**CCR-VIA -- COMITATO DI COORDINAMENTO REGIONALE PER LA
VALUTAZIONE D'IMPATTO AMBIENTALE**

Giudizio n° 3692 **Del 23/06/2022**

Oggetto: Progetto di Adeguamento e ottimizzazione depuratore di Pescara III stralcio.

Tipo procedimento: Verifica Preliminare ai sensi dell'art. 6 comma 9 del D.Lgs. n. 152/2006 e s.m.i.

“E-G.02a Planimetria Generale stato di progetto-Ingombri_2017.pdf” in cui sono riportate le opere di progetto del Terzo stralcio approvato nel 2017.

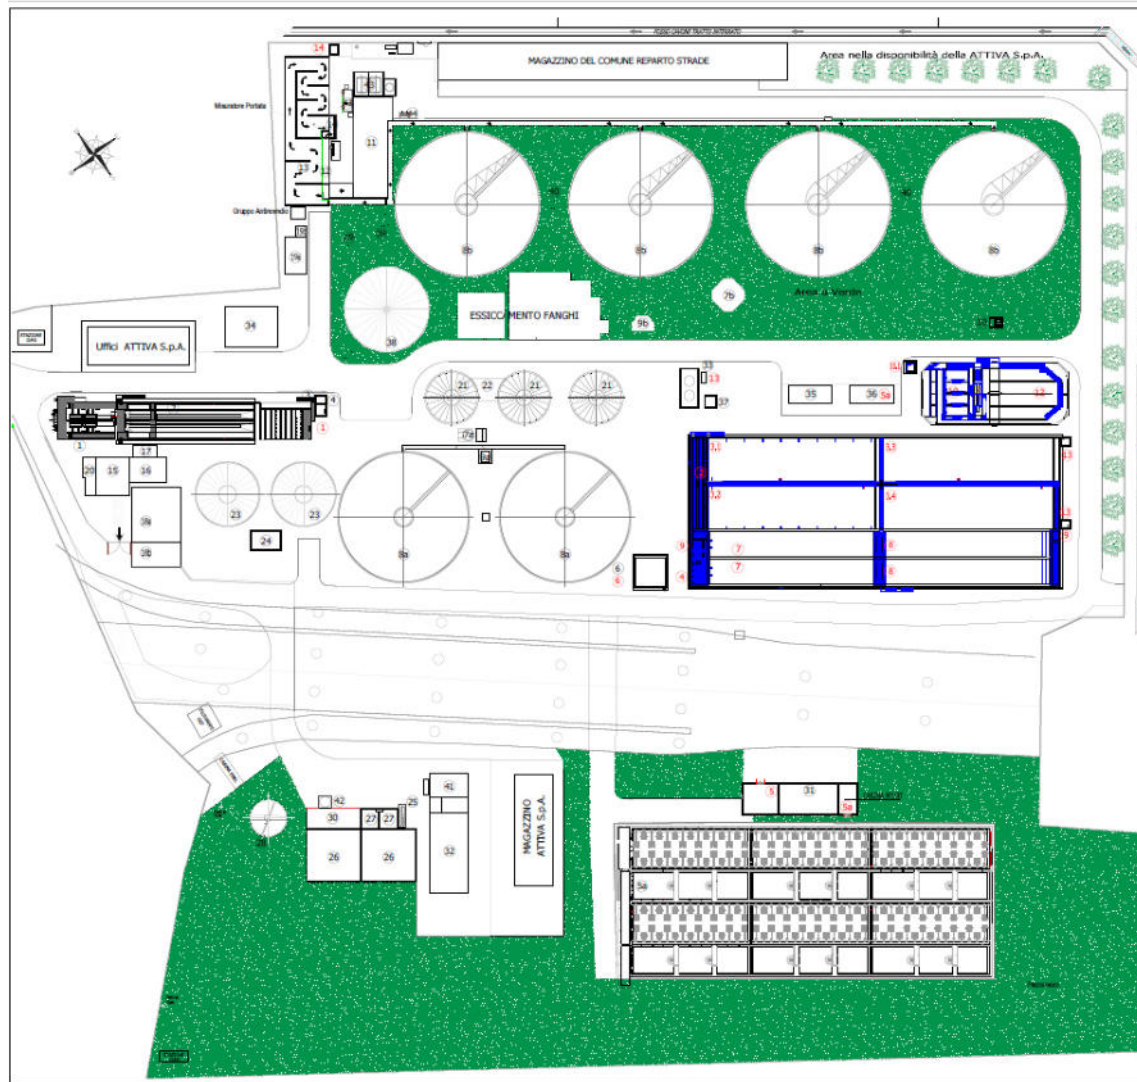
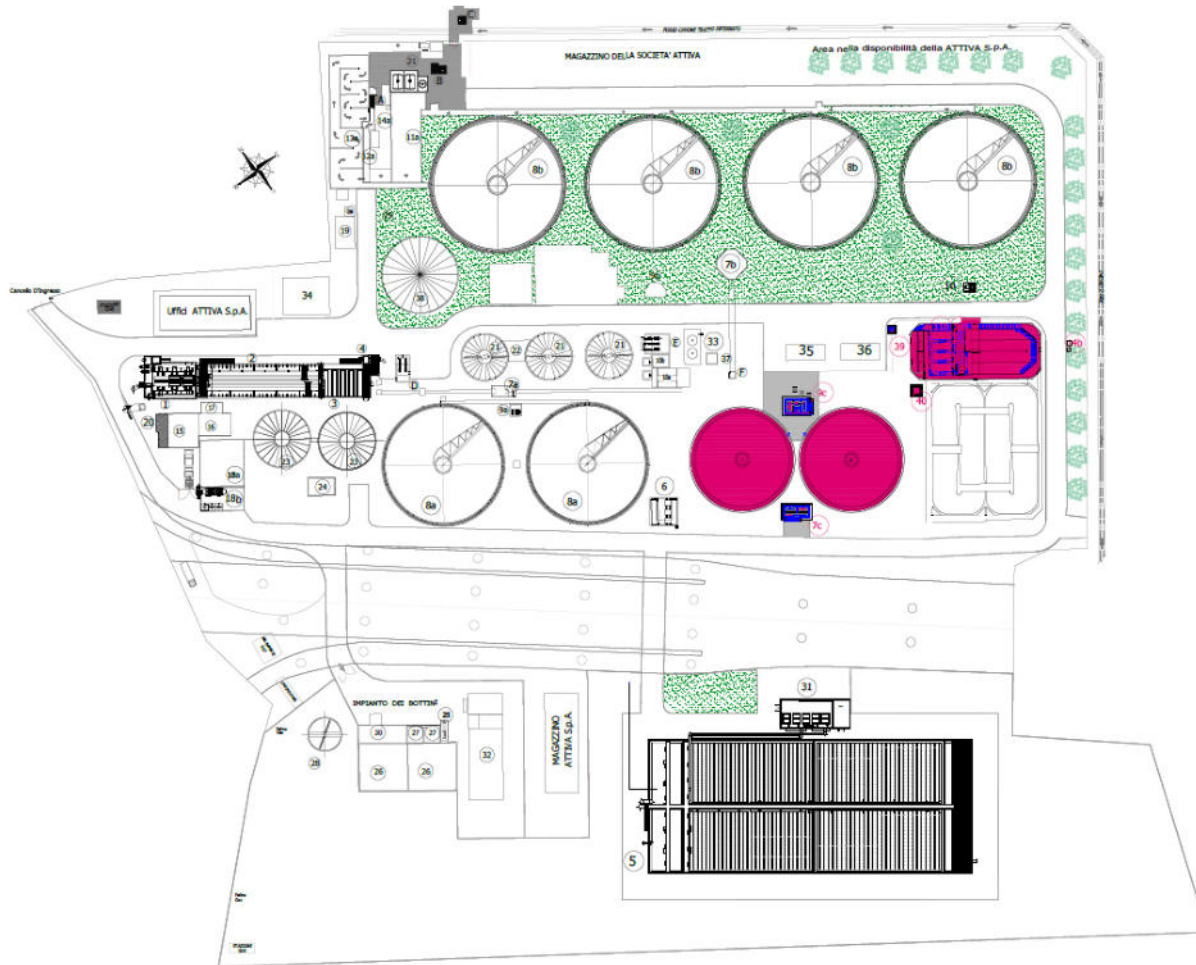
A conclusione della Relazione Tecnica sopracitata e della Tabella di cui sopra, il tecnico propone delle considerazioni secondo cui dal punto di vista ambientale le progettazioni di terzo stralcio differiscono *sostanzialmente per la mancata realizzazione di un'ulteriore volumetria di processo biologico*.

Questa modifica non deve ritenersi peggiorativa dal momento che dal 2017 ad oggi è stata consegnata una perizia di variante per i lavori in corso di II stralcio funzionale che prevede l'adozione di un processo biologico avanzato che a parità di volumetria biologica offre garanzia di trattamento del 100% del carico da trattare biologicamente.

L'attuale progetto di terzo stralcio prevede l'ampliamento della superficie di sedimentazione mediante realizzazione di N.2 nuovi sedimentatori circolari aventi superficie complessiva pari a quella prevista nel progetto 2017 con CIS (Carico idraulico allo stramazzo) alla Qmax pari 0.8 m³/m²h.

Gli interventi di realizzazione del nuovo trattamento terziario risultano invariati nelle due progettazioni.

L'attuale progetto prevede, in aggiunta, la realizzazione di un nuovo punto di scarico presidiato da campionatore automatico.

A conclusione il tecnico afferma che, **alla luce di quanto premesso, l'impatto ambientale indotto dalla modifica progettuale condotta rispetto al progetto 2017 è da ritenersi nullo.**
